LINEA FERROVIARIA NAPOLI – BARI, TRATTA NAPOLI - CANCELLO,

RELAZIONE GENERALE

**ANALISI COMPARATIVA AMBIENTALE ED ARCHEOLOGICA TRA
PROGETTO ESECUTIVO E PROGETTO ESECUTIVO DI VARIANTE**

Variante 1 – L'intero tratto oggetto di variante - Inquadramento su ortofoto – In rosso il progetto esecutivo, in blu il Progetto esecutivo di variante

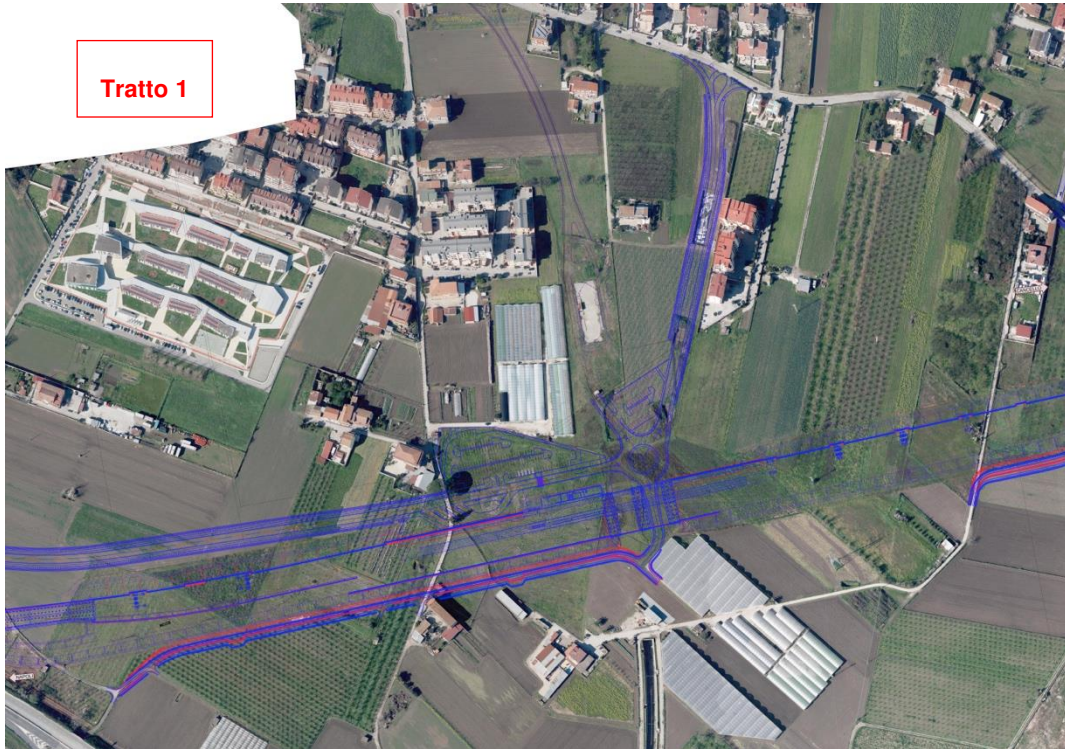
Di seguito si riporta lo stralcio planimetrico con la sovrapposizione del Progetto esecutivo (rosso) con il Progetto esecutivo di variante (blu).

Variante 1 – Tratto di rilevato in allargamento in corrispondenza degli scambi (Sezione tipo 1) - Inquadramento su ortofoto – In rosso il progetto esecutivo, in blu il Progetto esecutivo di variante

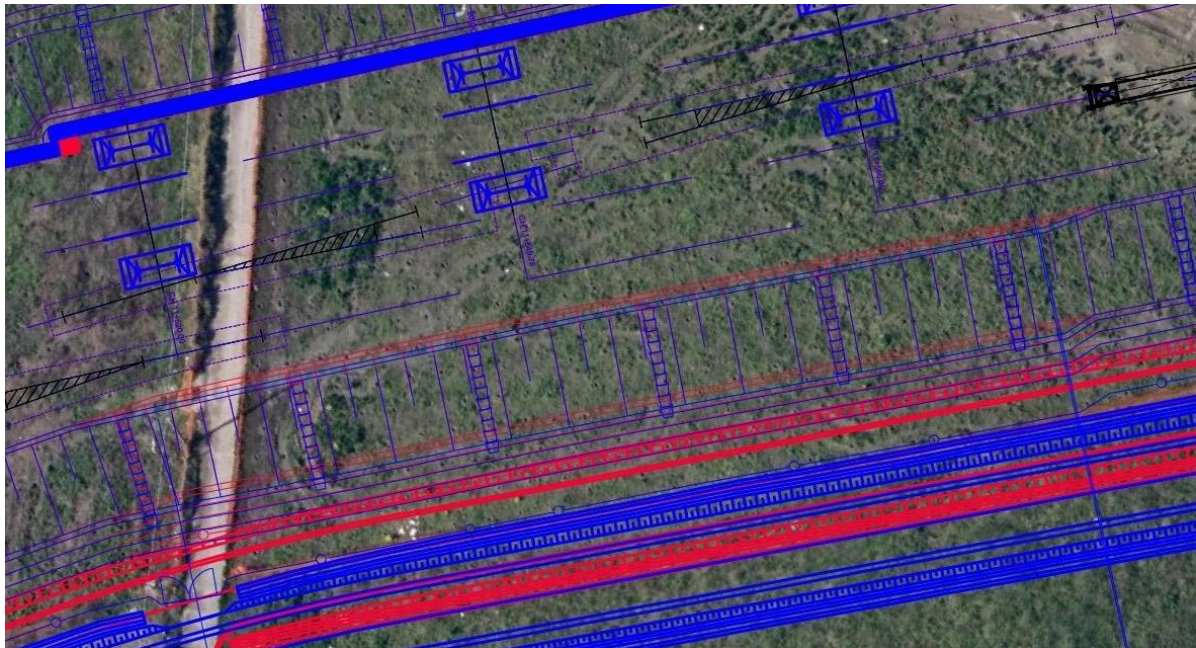
Solamente in corrispondenza degli scambi, è stato necessario prevedere un allargamento di circa 1.10 m del rilevato per poter ospitare i blocchi di fondazione dei portali della TE.

Di seguito si riporta uno stralcio planimetro con evidenza dell'allargamento del rilevato ferroviario tra pk 1+931 circa e pk 2+006 circa.

Variante 1 – Tratto di rilevato in allargamento in corrispondenza degli scambi - Sezione tipo 1

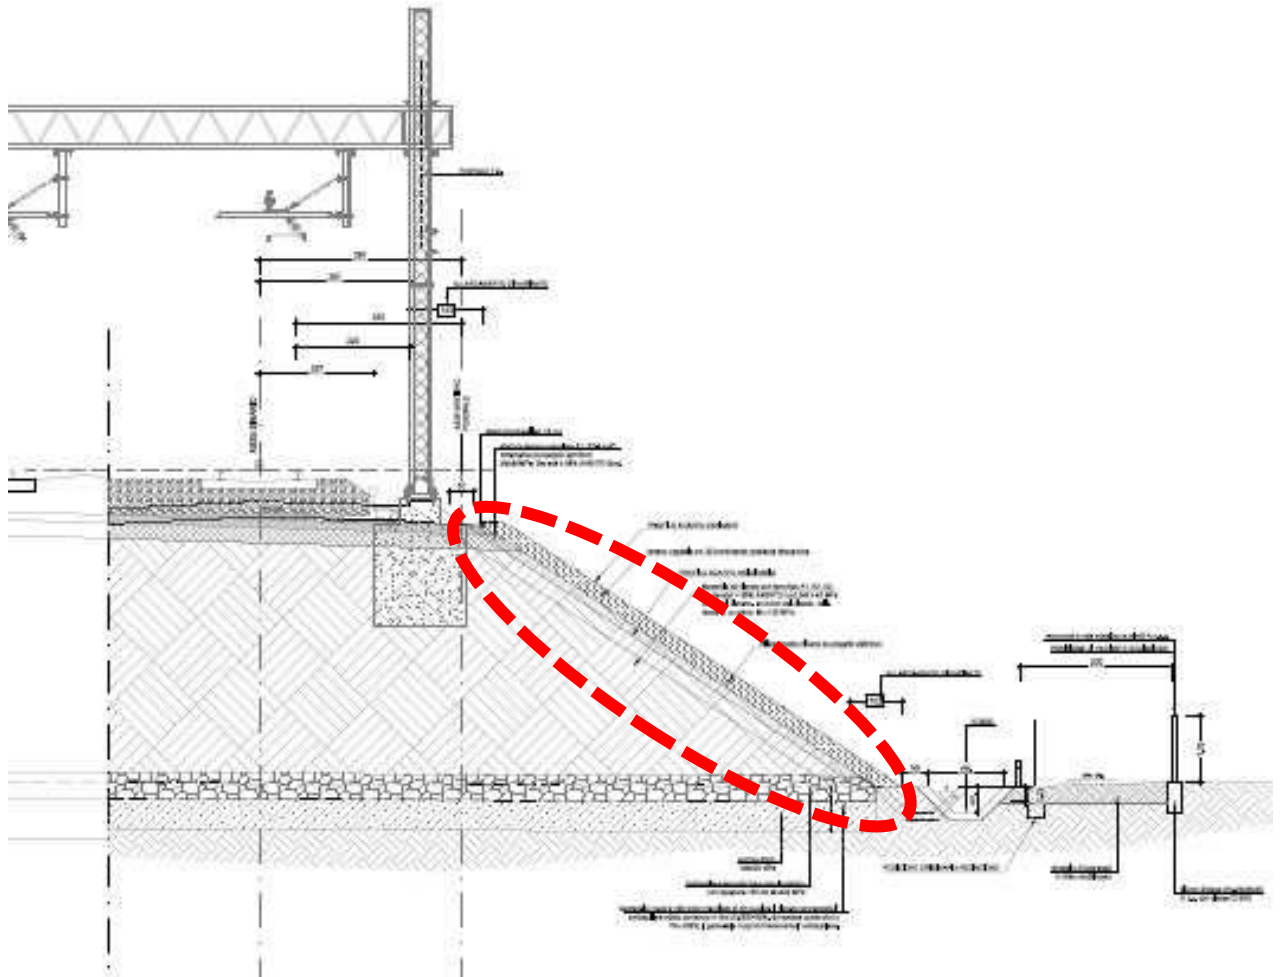
In sezione si avrà una maggiore area di circa 6 mq che per uno sviluppo di circa 100 metri lineari di allargamento determinano un maggior volume di rilevato pari a circa 600 mc.

Variante 1 – Inserimento stradello L=> 3.00m - In rosso la posizione della recinzione nel progetto esecutivo, in blu la posizione della recinzione nel Progetto esecutivo di variante

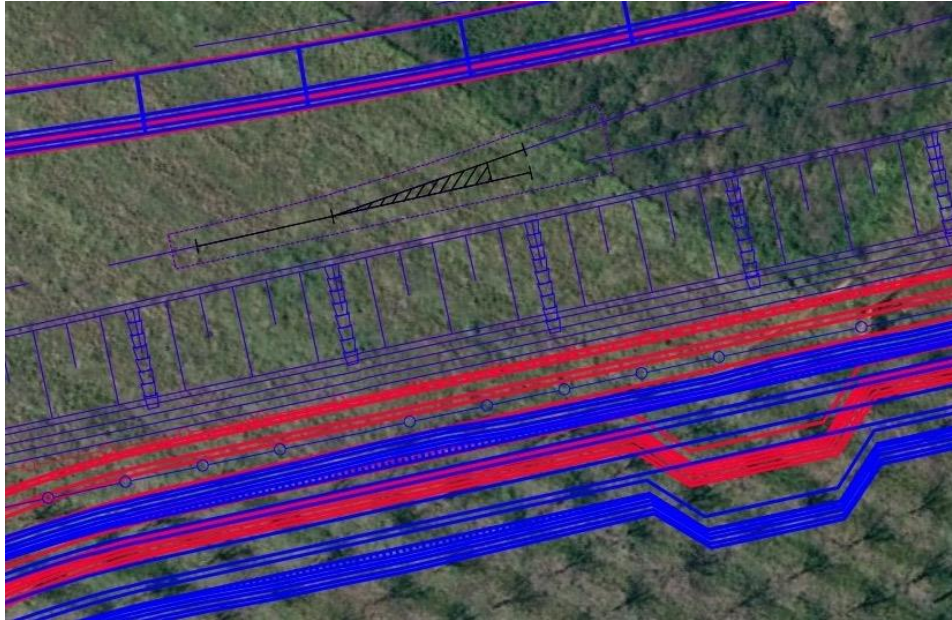
- stradelli di servizio L=> 3.00m con inserimento cancelli ed eventuali piazzole di inversione per il tratto dal km 10+390 al km 12+200 in adiacenza al rilevato della Stazione di Acerra.

Di seguito si riportano due stralci planimetrici con evidenziazione delle modifiche intervenute con l'inserimento dello stradello di servizio L=> 3.00m e le piazzole di manovra.

Variante 1 – Viabilità di ricucitura 5 – Nuovo ingombro planimetrico a seguito di inserimento stradello di servizio L=> 3.00m e prolungamento asta di manovra - In rosso la posizione della viabilità nel progetto esecutivo, in blu la posizione della viabilità nel Progetto esecutivo di variante

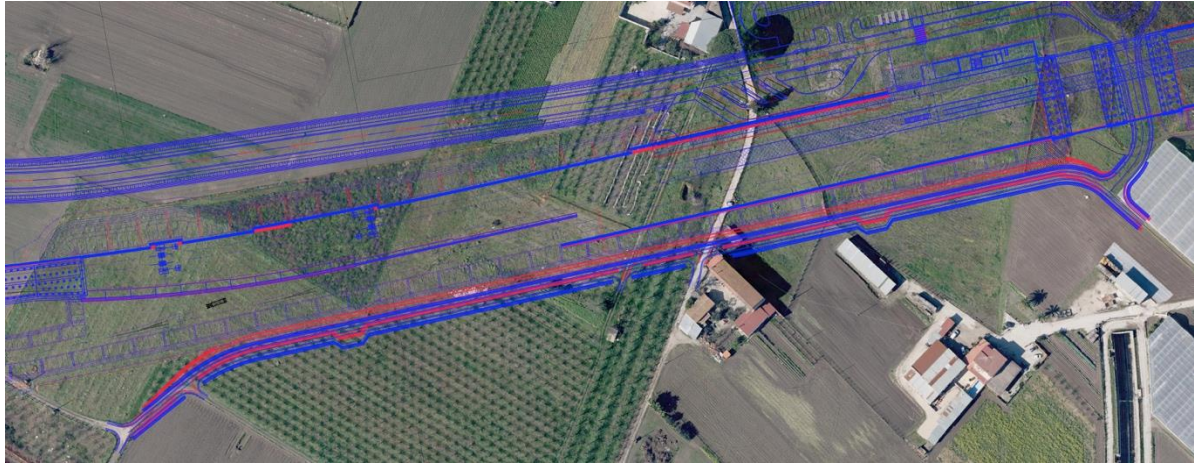
L'allungamento del corpo del rilevato ferroviario comporta una modifica planimetria per la viabilità di ricucitura N.5 che sottopassa il viadotto VI03 legata sia all'inserimento dello stradello di servizio L=> 3.00m che ad una maggiore lunghezza dell'asta di manovra, come evidenziato nello stralcio planimetrico sotto riportato.

*Variante 1 – Viabilità di ricucitura 4 – Nuovo ingombro planimetrico a seguito di inserimento stradello di servizio
L=> 3.00m - In rosso la posizione della viabilità nel progetto esecutivo, in blu la posizione della viabilità nel
Progetto esecutivo di variante*

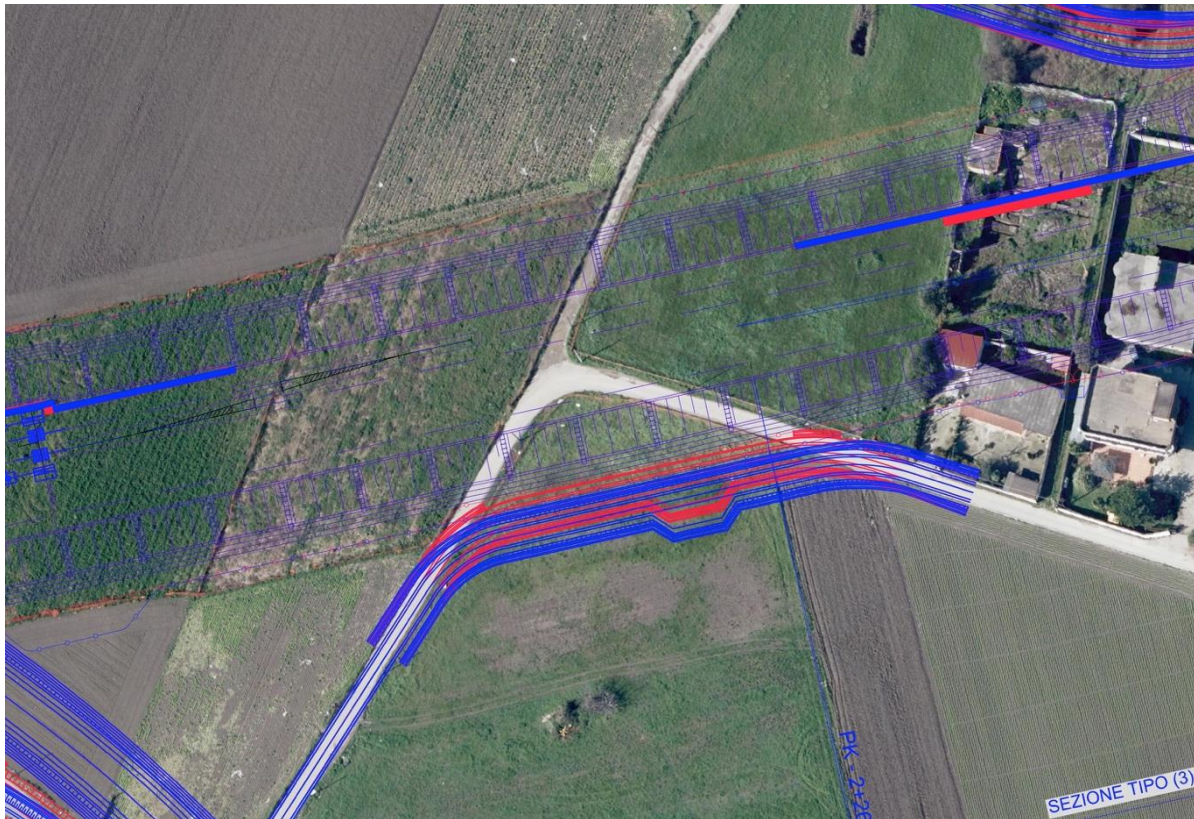
Inoltre l'inserimento dello stradello di servizio L=> 3.00m e delle piazzole di manovra, prevede uno spostamento delle viabilità di ricucitura n.4, n.7 e n.6 consegnate nel PE, evidenziato negli stralci planimetrici sotto riportati

Viabilità di ricucitura nr. 4 - Inquadramento su ortofoto

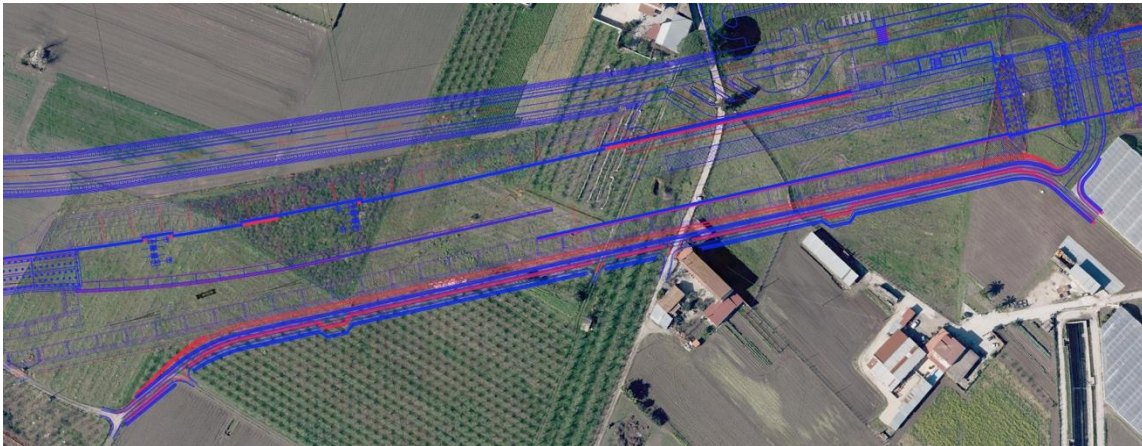
Nella figura che segue si evidenzia il maggior ingombro derivante dallo spostamento (di circa 5 metri) della viabilità di ricucitura nr. 4. Come già detto in precedenza il maggior ingombro è dovuto, in questo caso, all'inserimento dello stradello di servizio L=> 3.00m, ed interessa aree agricole, oltre ad alcune strutture già in precedenza interferite.

Viabilità di ricucitura nr. 7 - Inquadramento su ortofoto

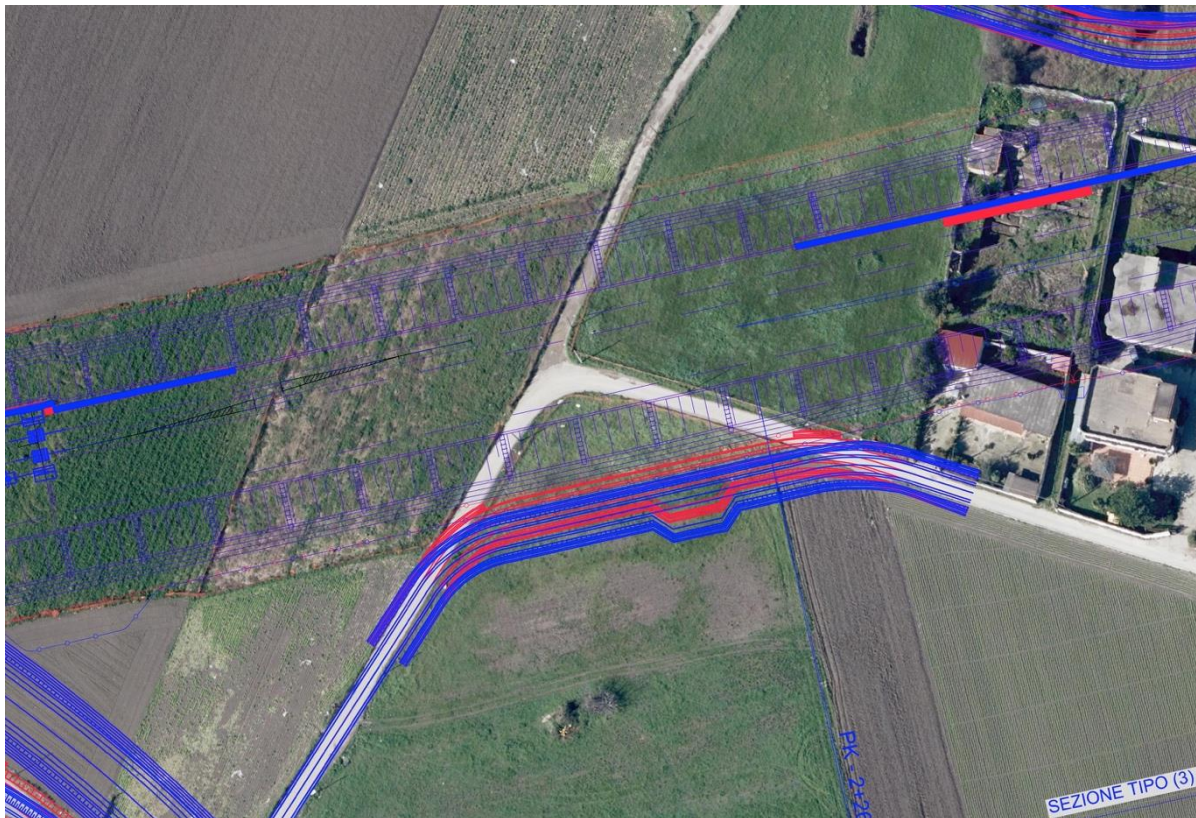
Nella figura che segue si evidenzia il maggior ingombro derivante dallo spostamento (di circa 6 metri) della viabilità di ricucitura nr. 7. Come già detto in precedenza il maggior ingombro è dovuto, in questo caso, all'inserimento dello stradello di servizio L=> 3.00m ed al leggero allargamento del rilevato ferroviario in corrispondenza del blocco scambi, andando ad interessare aree agricole..

Viabilità di ricucitura nr. 5 - Inquadramento su ortofoto

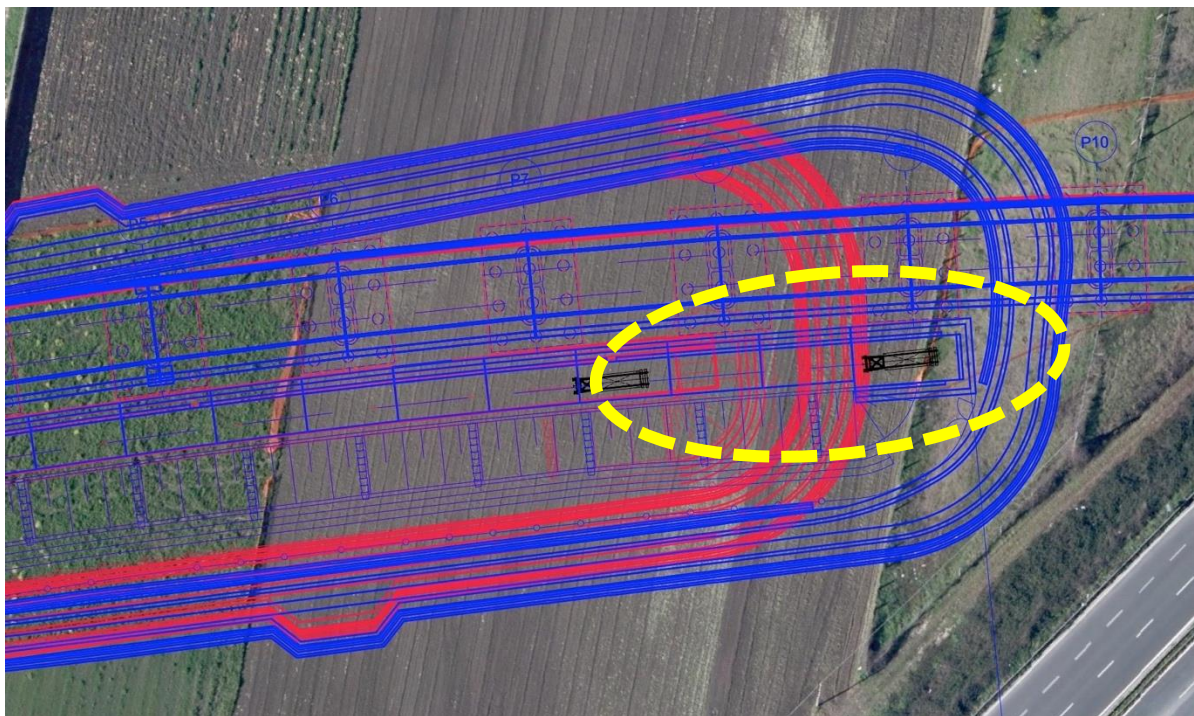
Nella figura che segue si evidenzia il maggior ingombro derivante dallo spostamento (di circa 2 metri) della viabilità di ricucitura nr. 5 ed il prolungamento per il sottoattraversamento del viadotto a seguito del prolungamento dell'asta di manovra.

Prolungamento asta di manovra - Inquadramento su ortofoto

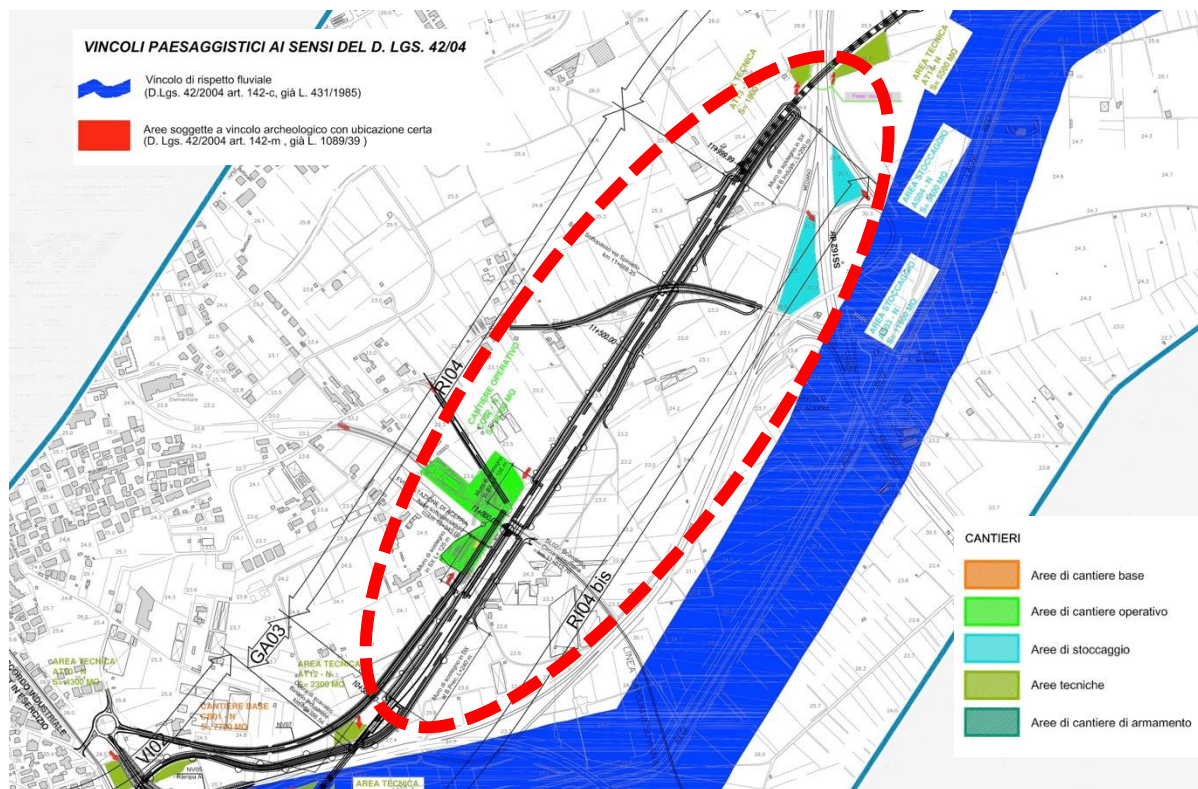
Nella figura seguente si evidenzia il prolungamento dell'Asta di manovra che determina anche la modifica alla viabilità di ricucitura nr. 5 per il sottoattraversamento del viadotto.
